Sophia Antipolis, le 04 DEC. 2023

Objet : Modification n°2 du Plan Local d'Urbanisme de la commune de Roquefort Les Pins

Note technique

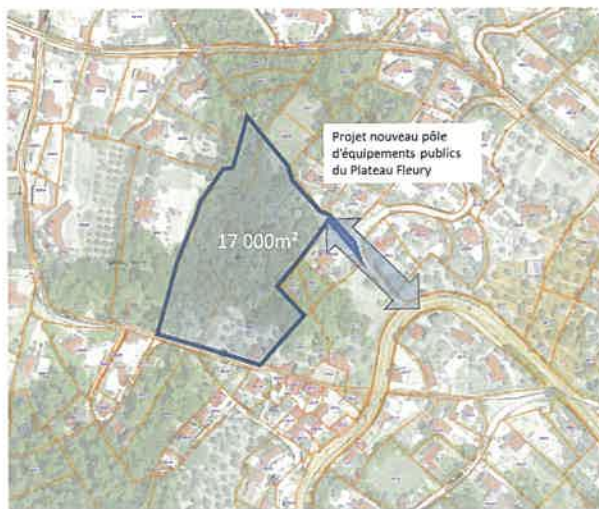
Comme illustré par la figure jointe ci-après, les zones de développement projeté s'inscrivent dans un périmètre drainé par de nombreux axes d'écoulement superficiels (notamment sur le haut bassin versant du vallon des Bertrands), où les phénomènes de ruissellement lors des orages intenses sont d'ores et déjà difficiles à gérer et sources de désordres, les réseaux pluviaux existants ne pouvant être dimensionnés pour absorber et évacuer les débits générés par les orages méditerranéens.

Il sera donc essentiel que des études hydrologiques et hydrauliques soient réalisées en amont des projets d'architectes et validées par la direction GEMAPI – Eaux Pluviales de la CASA pour bien prendre en compte ces caractéristiques, dans l'intérêt de l'urbanisation existante (non aggravation des risques) et de l'urbanisation future (non exposition aux risques d'inondation).
